廃炉発官 30 第 259 号  
平成 31 年 1 月 8 日

福島第一原子力発電所 特定原子力施設に係る実施計画 変更認可申請書の  
一部補正について

- 「福島第一原子力発電所 特定原子力施設に係る実施計画」  
中低濃度タンク（Cエリアフランジタンク）の撤去及びRO濃縮水移送ポンプの一部撤去に関する審査の進捗を踏まえ、下記の通り補正を行う。

図-4 配管概略図 (6 / 12)

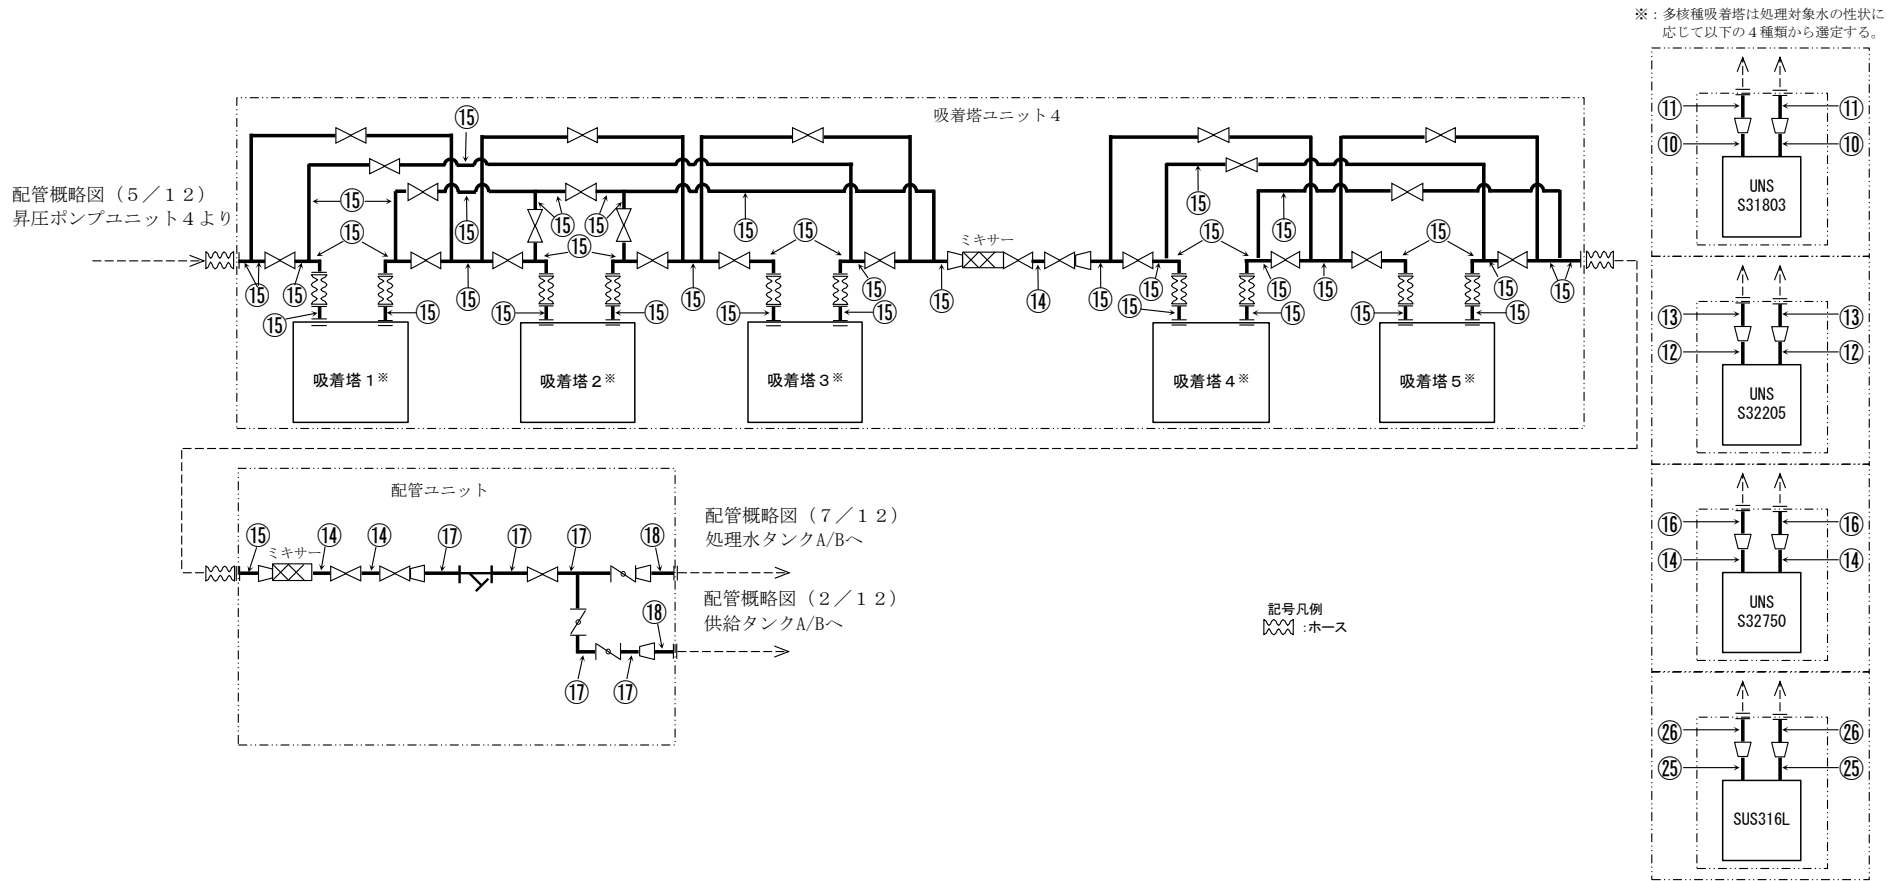
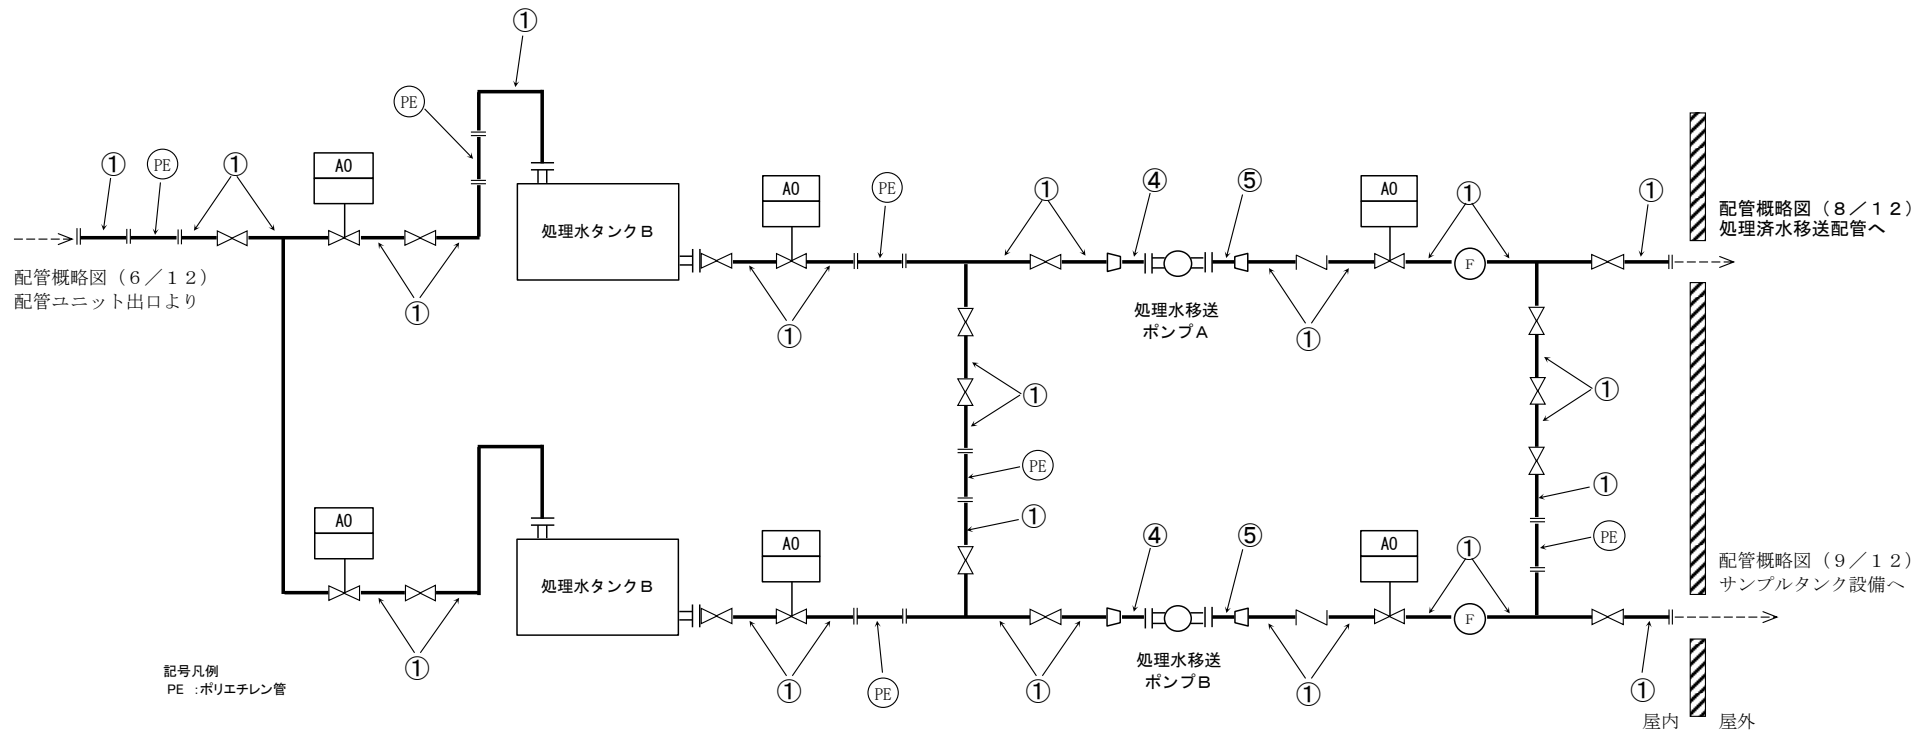
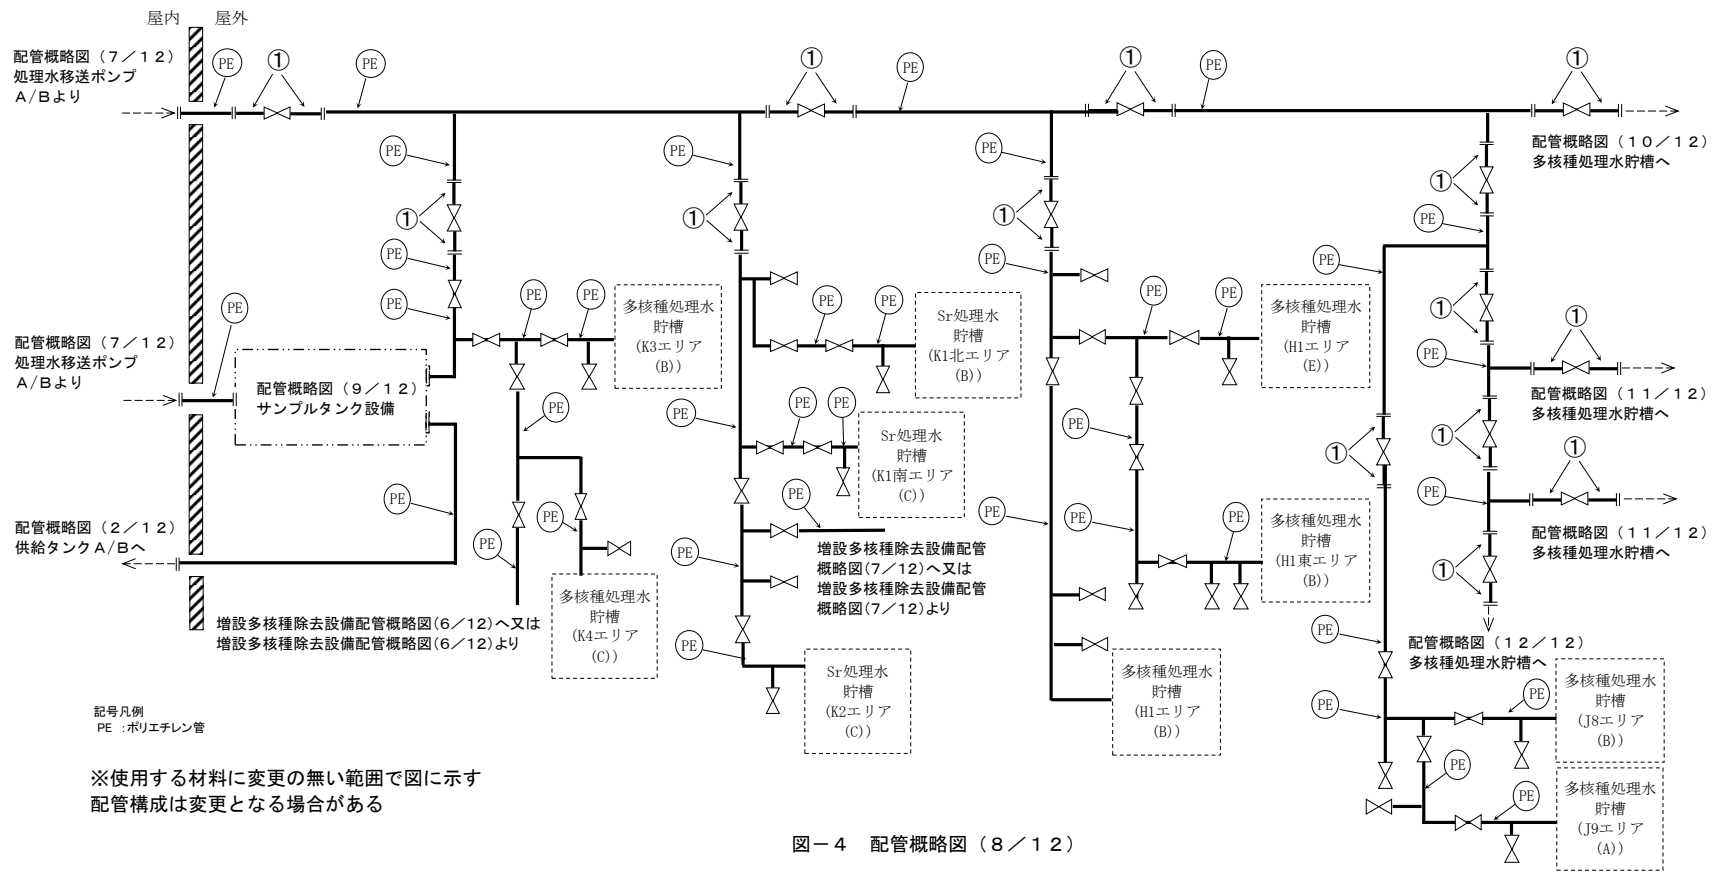
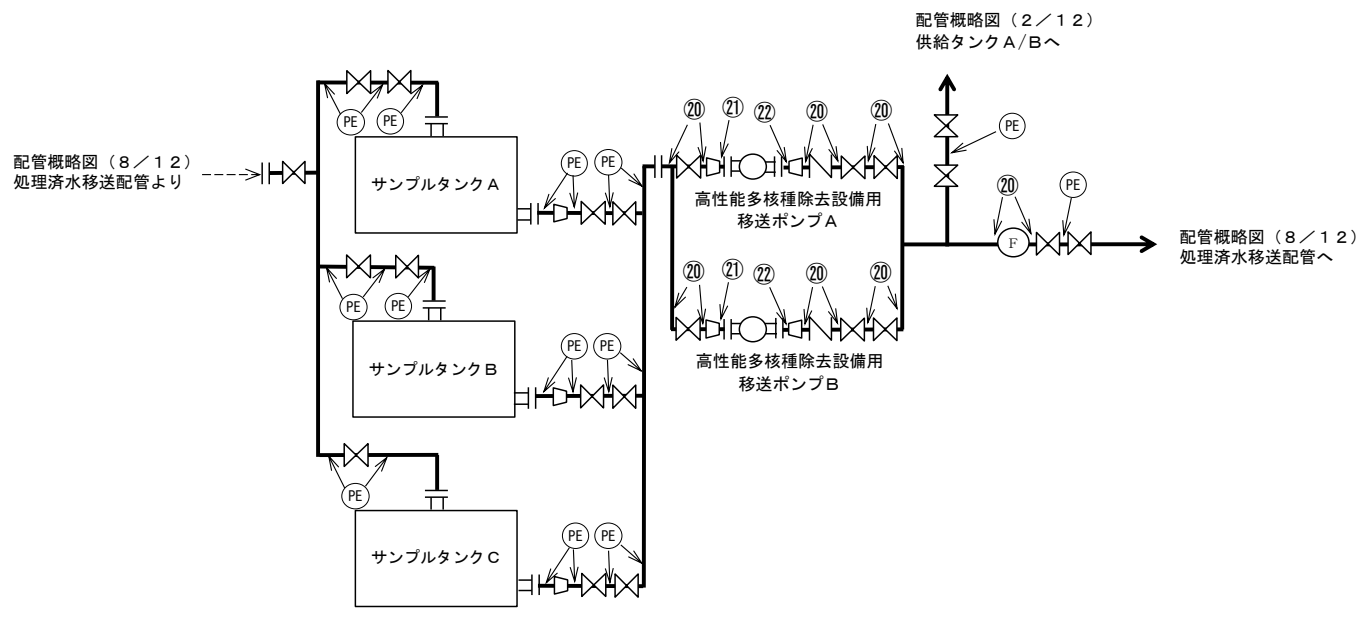
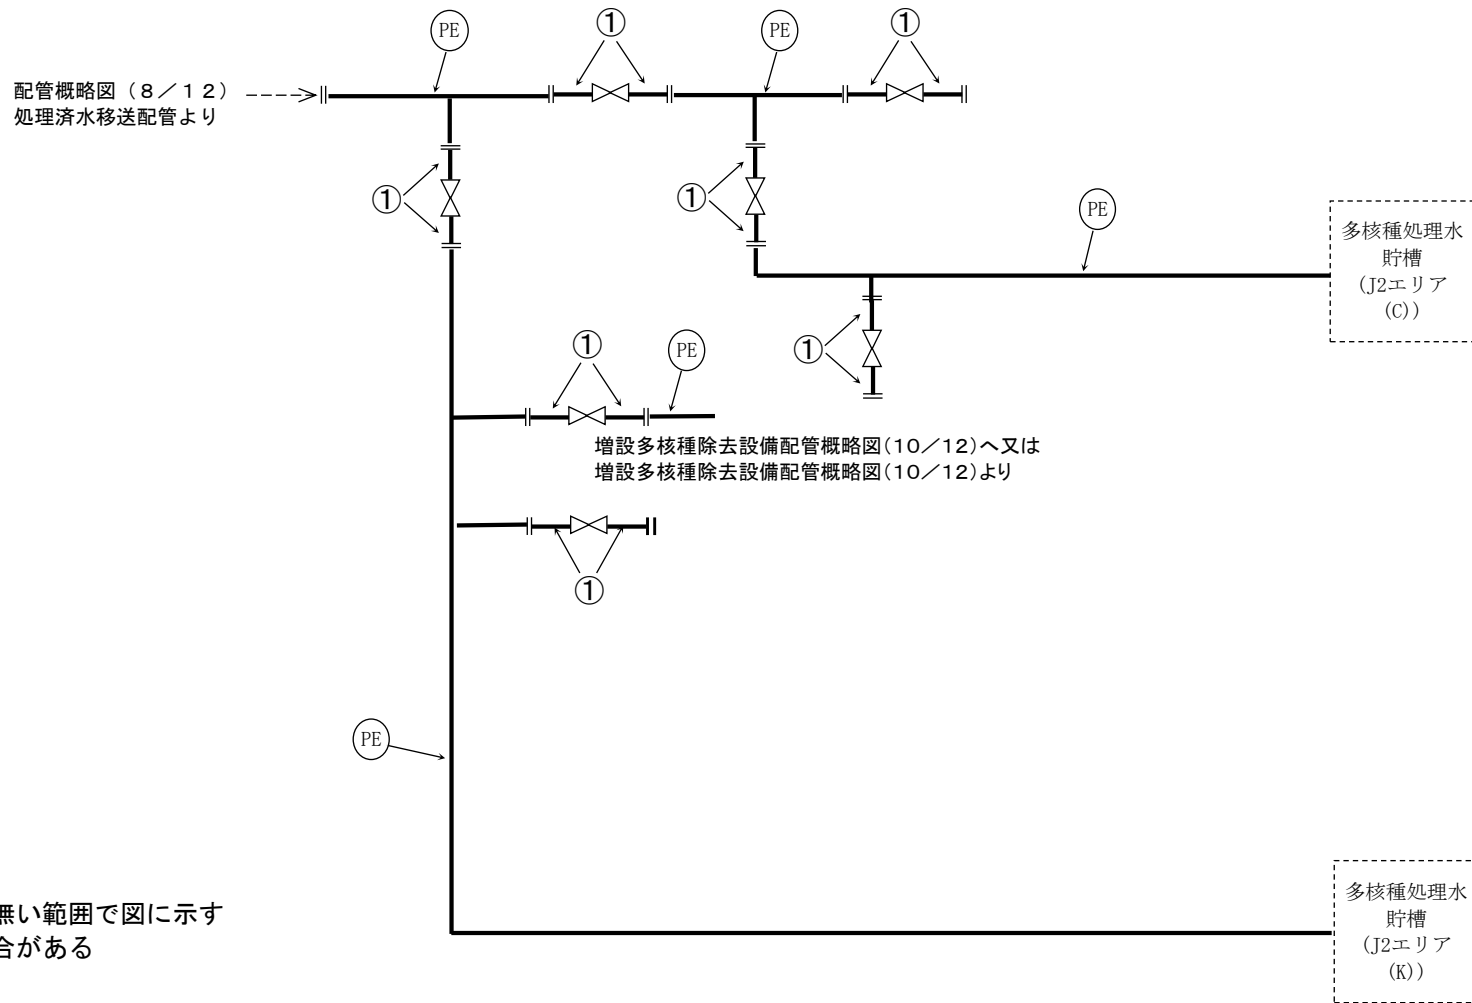
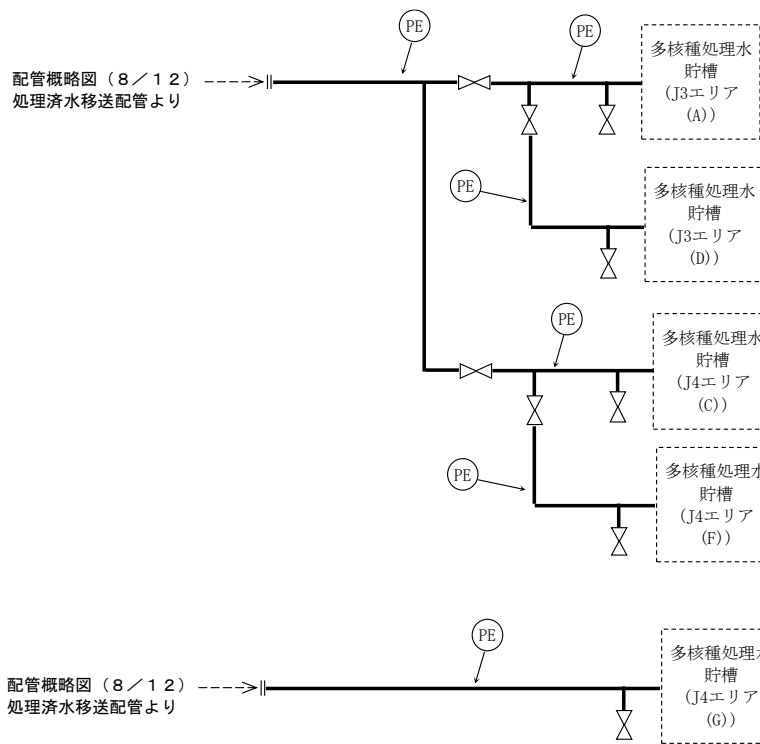
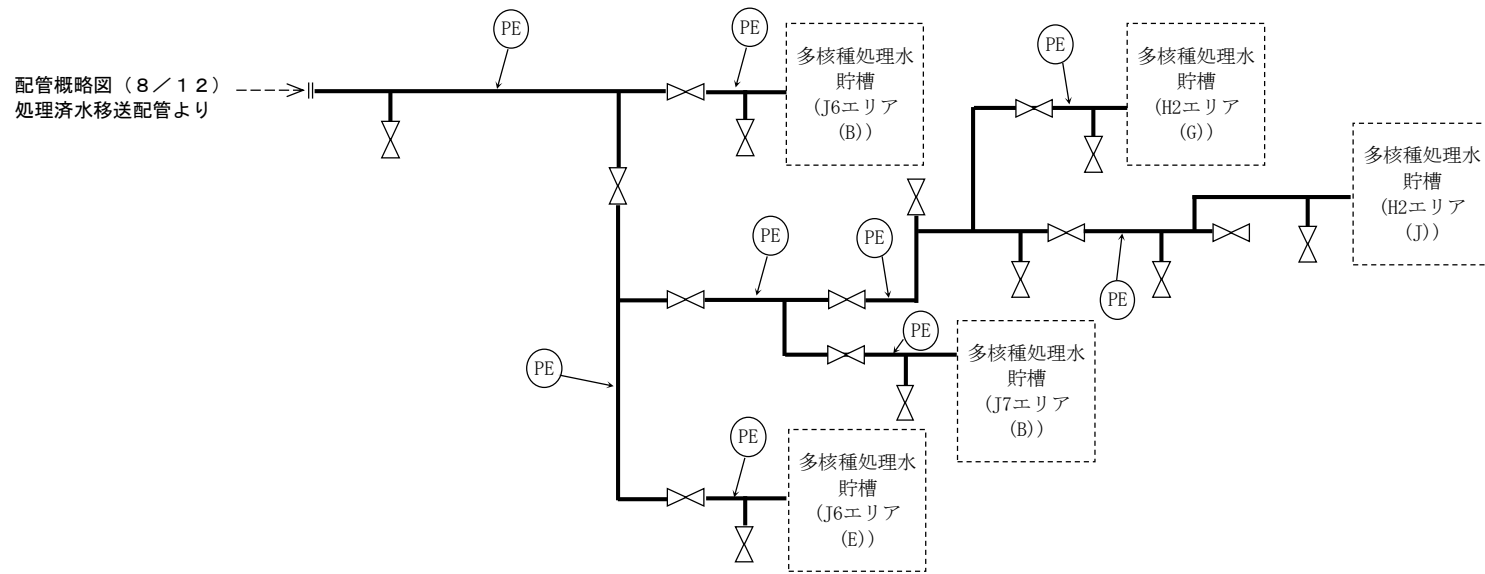
添付資料－4

- ・配管概略図の記載の変更
